Technische Mitteilung TM TAE 125-1011 P1, Rev. 2 / 31.08.2011
Nr. / Datum:

Subject: Clutch Replacement

Betroffenes TAE 125-02-99 (CENTURION 2.0), TAE 125-02-114 (CENTURION 2.0S)
Luftfahrtgerät:

Bild 5 Das Schneidwerkzeug am Einstellrad zustellen

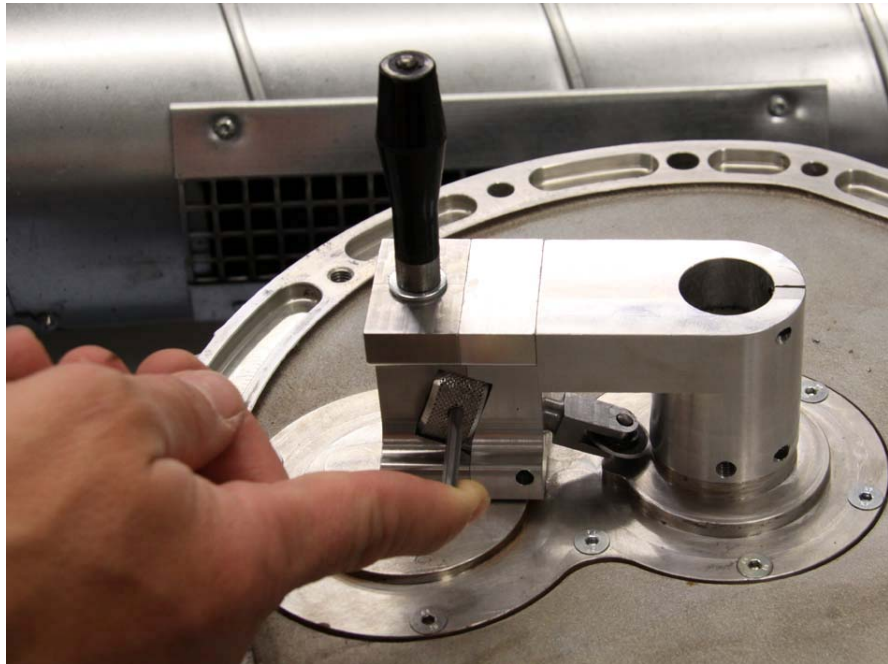
8. Fühlerlehre entnehmen.
9. Das Einstellrad soweit drehen bis das Schneidwerkzeug am Bund des Getriebedeckels anliegt.
10. Den Zylinderstift in die Bohrung des Einstellrades stecken. Siehe Bild 5.
11. Das Einstellrad soweit drehen bis der Zylinderstift am Gehäuse des Werkzeuges anstößt.

- **ACHTUNG:** Das Einstellrad nicht weiter als 45° drehen, ansonsten kann das Schneidwerkzeug beschädigt werden!
- ◆ **Hinweis:** Den Zylinderstift zum Drehen des Einstellrades verwenden. Siehe Bild 5.

Fig. 1 Shoulder on the rear gearbox cover

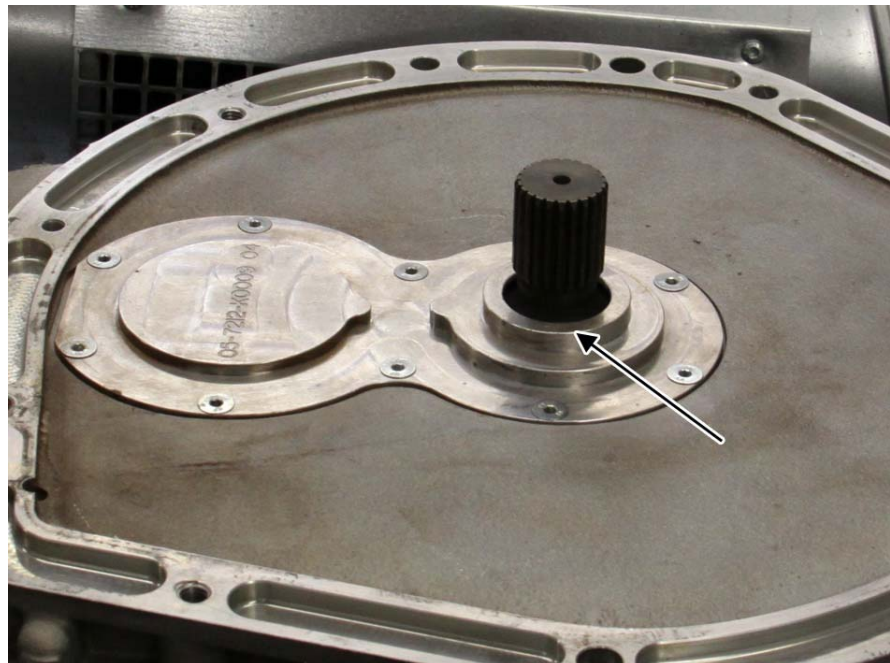
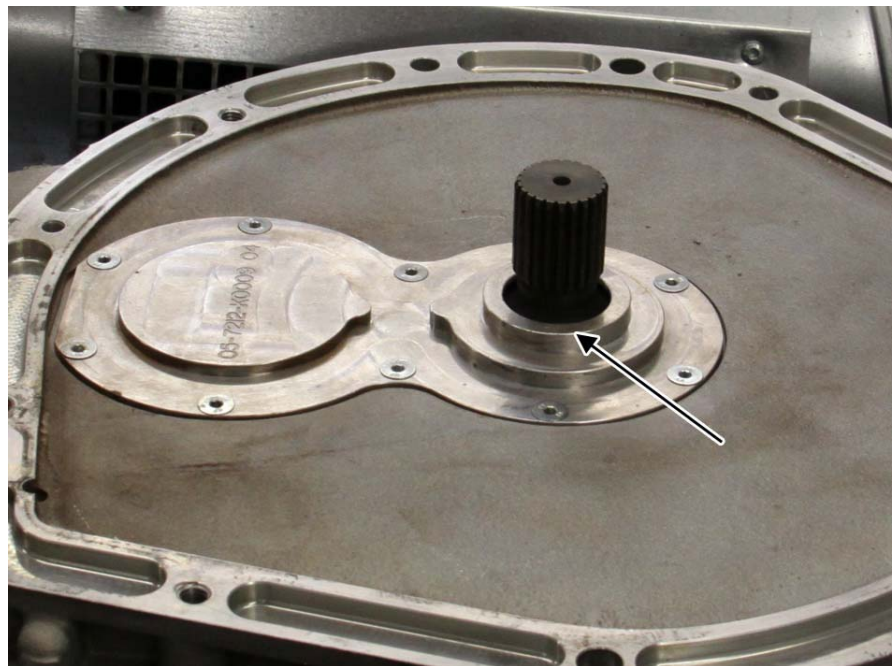
Wenn der hintere Getriebedeckel die Teilenummer 05-7212-K000904 und den im Bild 1 sichtbaren Absatz aufweist muss der hintere Getriebedeckel nach den folgenden Schritten bearbeitet werden. Ansonsten mit Arbeitsschritt 19 fortfahren:

If the rear gearbox cover has the part number 05-7212-K000904 and the shoulder shown in Fig. 1, you must rework the rear gearbox cover in accordance to work steps which follow. Otherwise, proceed to step 19.

Fig. 2 Install special tool

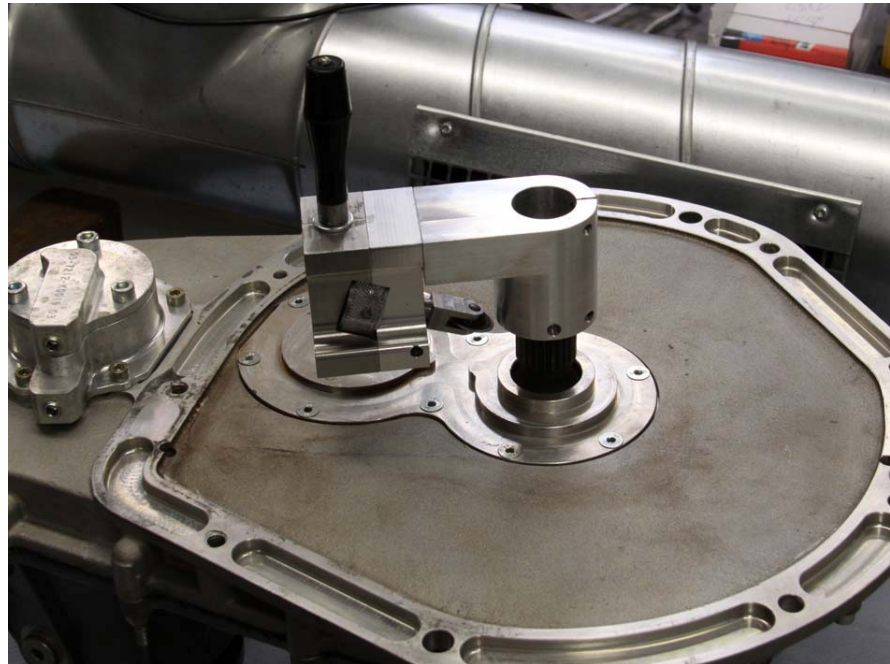
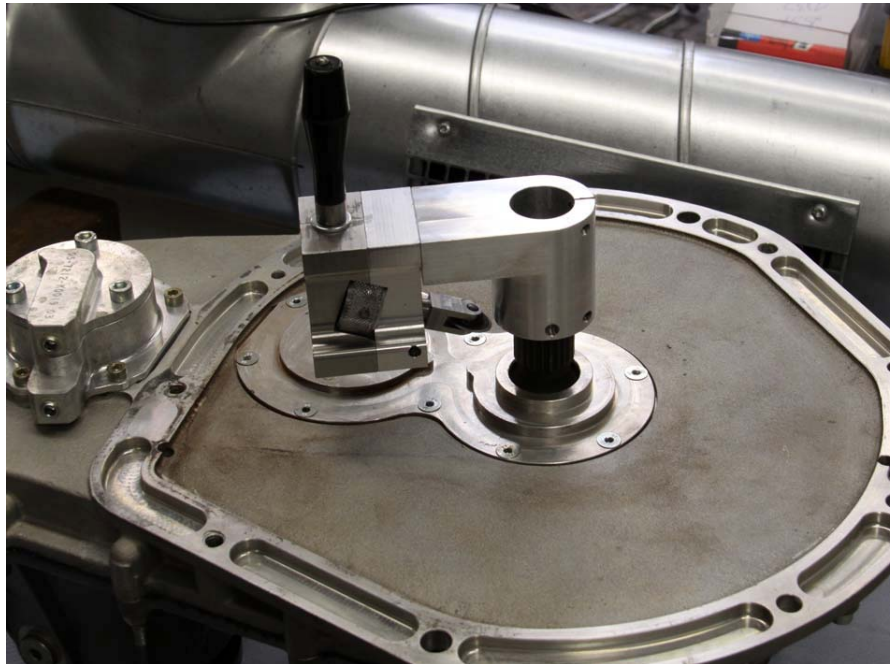
5. Das Spezialwerkzeug VR00388 über die Getriebeeingangswelle führen. Siehe Bild 2.

5. Put the special tool VR00388 to the input shaft of the gearbox. See Fig. 2.

Fig. 3 Adjust clearance with feeler gauge

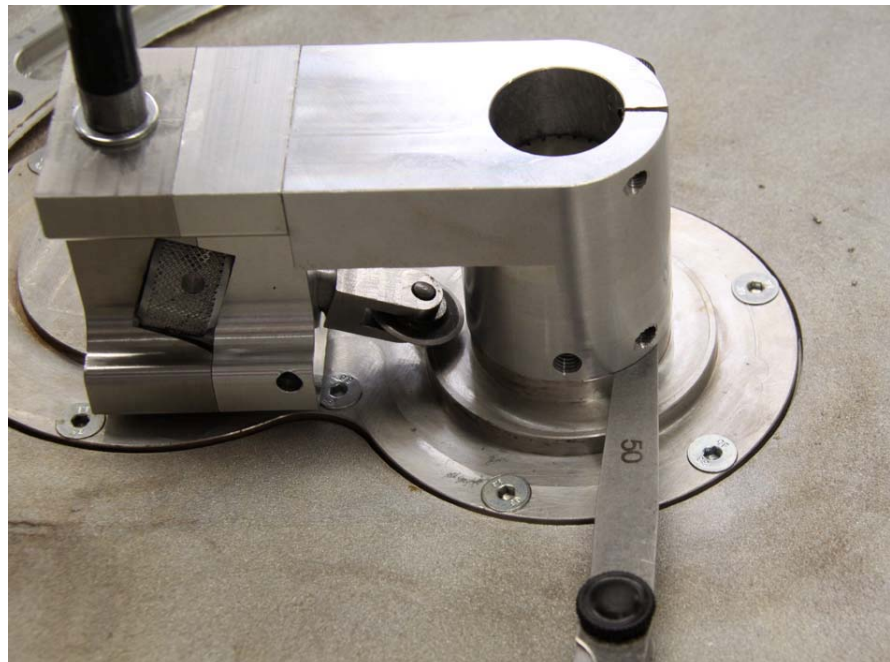
6. Move the special tool downwards to the rear gearbox cover until there is a clearance of 0.5mm between the special tool and the rear gearbox cover. Use a feeler gauge to ensure the clearance of 0.5mm. See Fig. 3.

Fig. 4 Screws for the attachment of the special tool

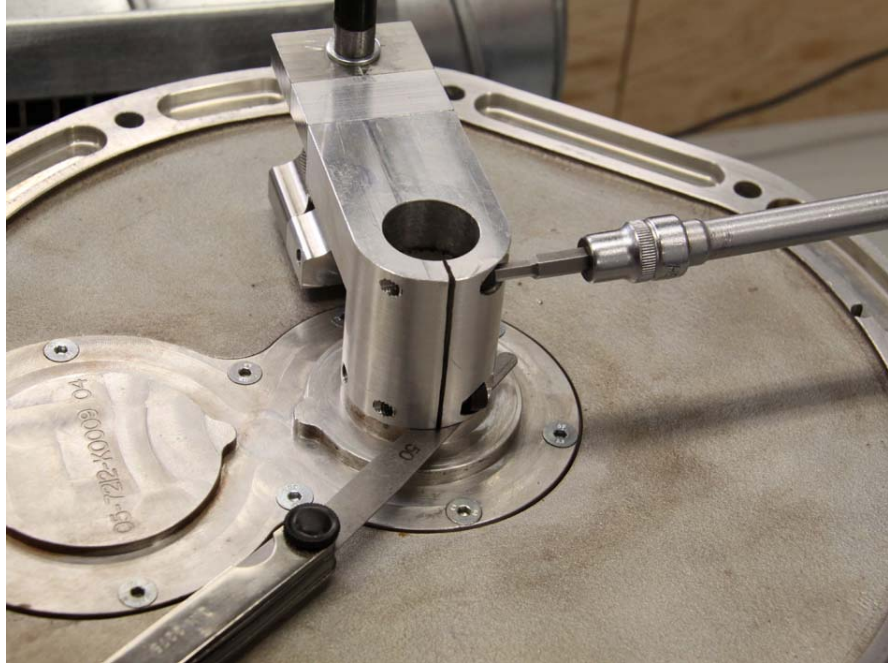
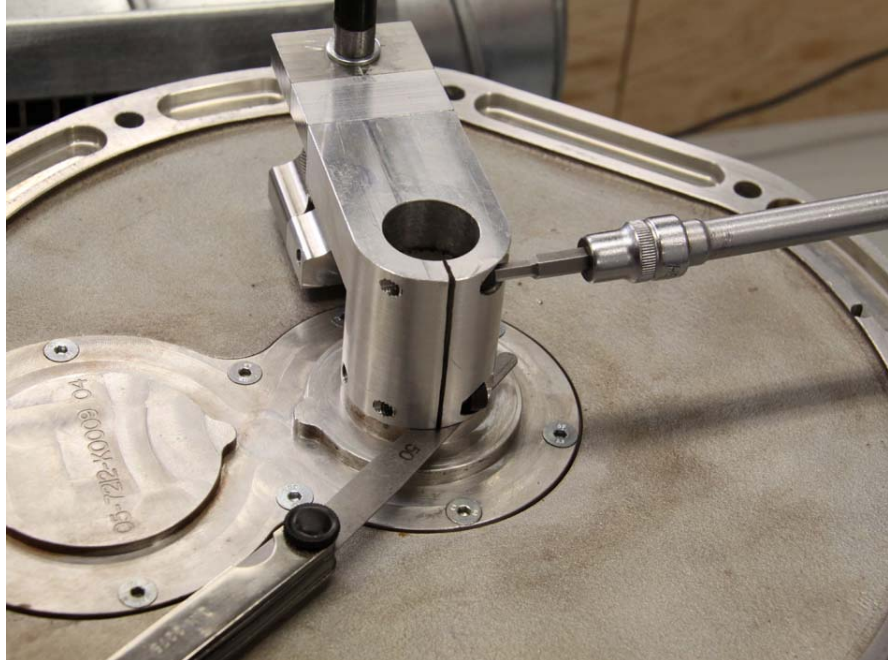
7. Die zwei Innensechskantschrauben am Spezialwerkzeug mit dem vorgeschriebenen Drehmoment anziehen. Siehe Bild 4.

7. Tighten the two cylinder head screws to the specified tightening torque. See Fig. 4.

Tightening Torque:

7 Nm

Fig. 7 Shoulder is cut through

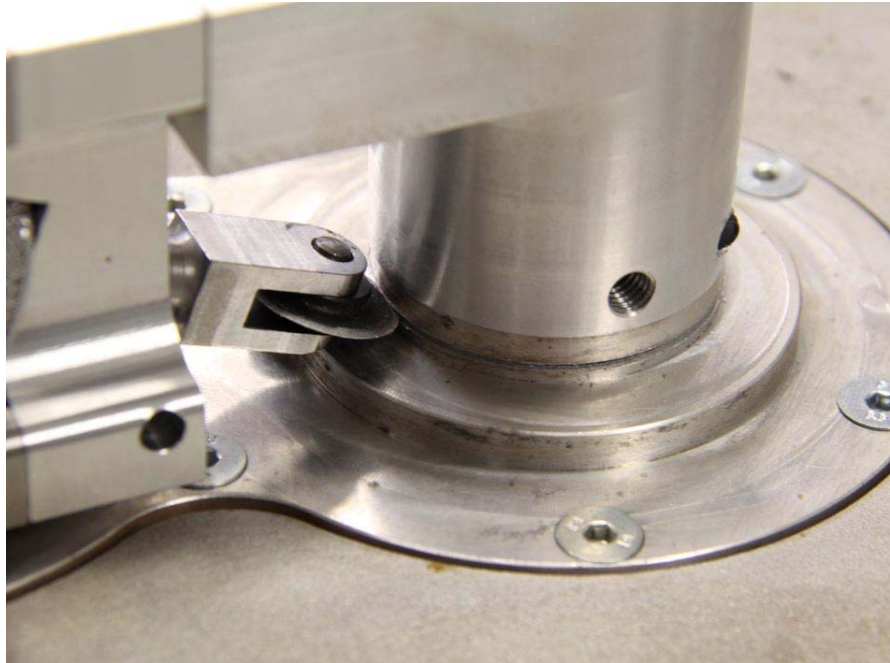
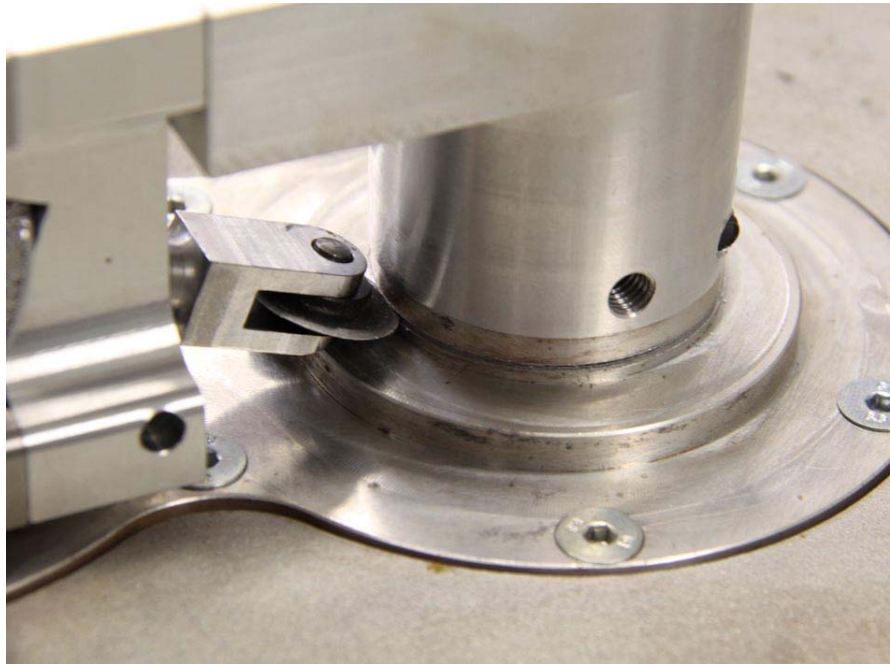
13. Anschließend analog zu Arbeitsschritt 12 das Schneidwerkzeug weiter zustellen und das Spezialwerkzeug am Griff drehen. Die Arbeitsschritte 12 und 13 solange wiederholen, bis sich der Bund vom Getriebedeckel löst. Siehe Bild 7.

13. Feed the cutting tool. Refer to work step 12. Then turn the special tool. Refer to work step 13. Repeat work step 12 and 13 until the shoulder of the rear gearbox cover gets loose. See Fig. 7.
